**Avis délibéré de la mission régionale d'autorité environnementale
sur la poursuite et l'extension de l'exploitation d'une carrière de
roche massive, par la société Delmonico Dorel Carrières, à
Colombier et Saint-Julien-Molin-Molette (42) (2^e avis)**

Avis n° 2023-ARA-AP-1520

Avis délibéré le 13 juin 2023

Figure 4: Historique des périmètres du site (source: dossier)

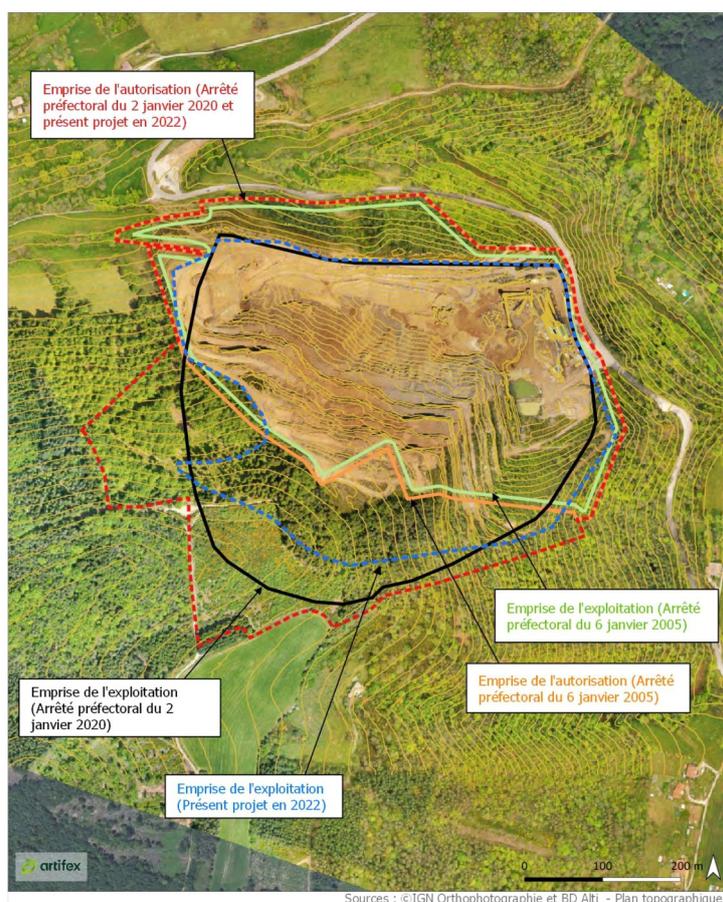
Suite à une concertation menée en 2022, le maître d'ouvrage a fait évoluer les emprises de son projet et sa production maximale annuelle (cf. figures 3 et 4), et a divisé par deux le nombre maximal autorisé de passages journaliers de poids-lourds et par presque trois celui autorisé dans le bourg de Saint-Julien-Molin-Molette.
